改善箇所説明図

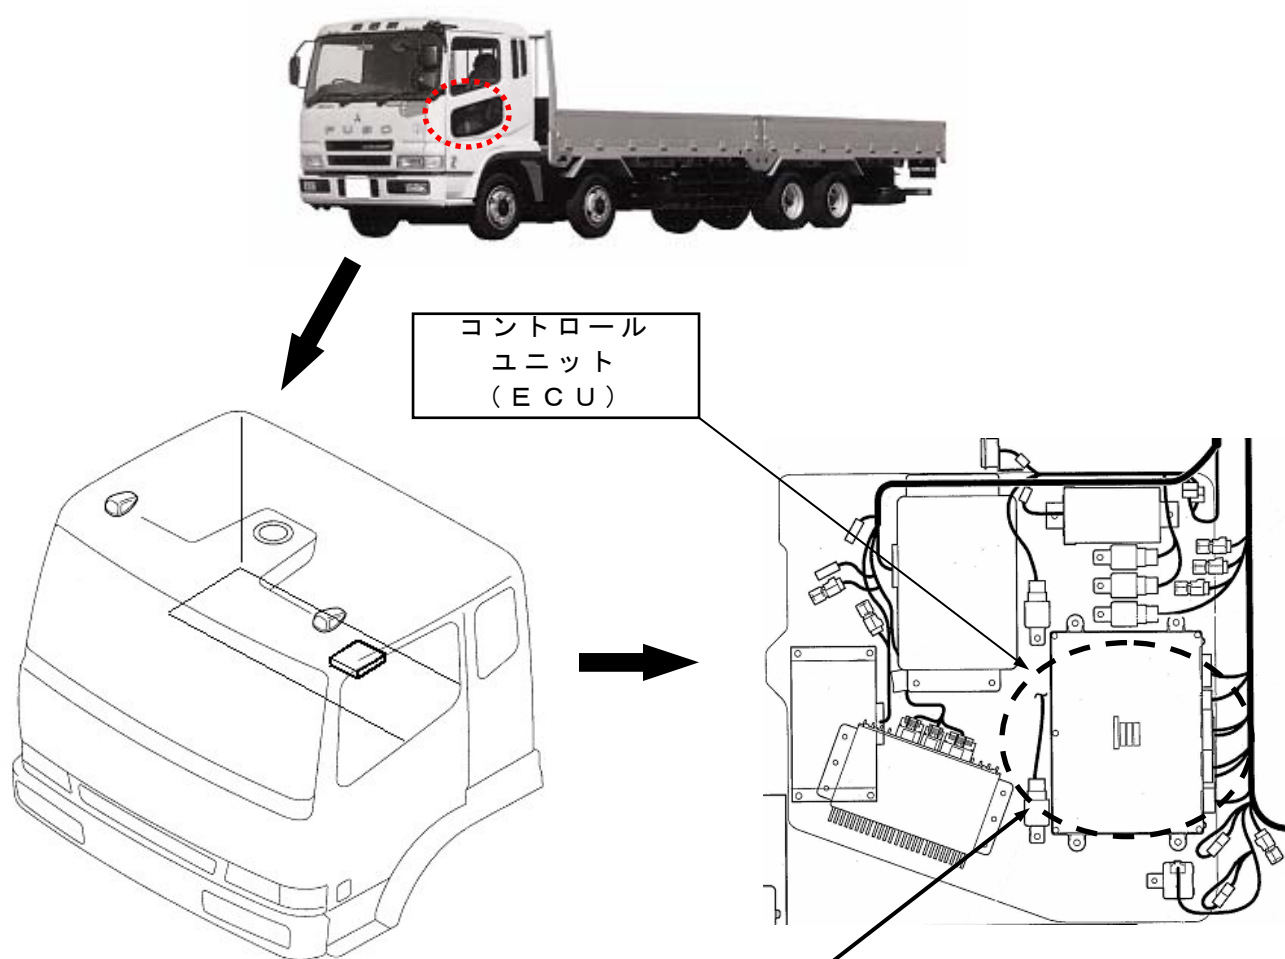
基準不適合発生箇所

機械式自動変速機の変速を制御している電子制御機器（ECU）の制御プログラムが不適切なため、ドライブレンジで走行後、そのままの状態でもクラッチペダルを踏まずに停止した場合、クラッチが自動で切れた状態となっているため、ブレーキを操作していないと下り坂等により極低速で車両が動き出すことがあり、その状態をECUが通常走行になったと誤認識し、クラッチが自動的に接続され、車両が発進するおそれがある。

改善措置の内容

全車両、当該ECUを対策品と交換する。

注：  は交換部品を示す
